VERKSTADS- MEDDELANDE

BETR.	NAV	PRODUKT	P
	140, 164	GRUPP	77
DATUM	Juni 1972	NR	5

Ny navtätning.

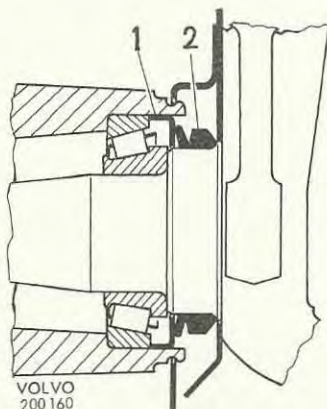
För att erhålla bättre tätning för framhjulslager har vi infört ny navtätning. Tätningen består av en med navet roterande bricka (1) samt en på spindeln monterad gummiring (2), så kallad V-ring. I vår produktion är ändringen helt införd enligt följande:

142	från och med chassinummer	292965
144	"-	305830
145	"-	132073
164	"-	65518

Brickan pressas i navet tills den ligger an mot lagrets ytterring. Därvid används verktyg 1801 och 5005. Gummiringen trycks på spindeln utan verktyg tills den bottnar. OBS! Det är viktigt att gummiringen monteras så att den inte sitter snett.

Nedanstående nya detaljer ersätter tidigare utförande av tätningsring (675455), vilken utgår.

<u>Benämning</u>	<u>Detaljnummer</u>	<u>Antal per vagn</u>
Tätningbricka	684731- 3	2
Tätningsring	944185- 8	2
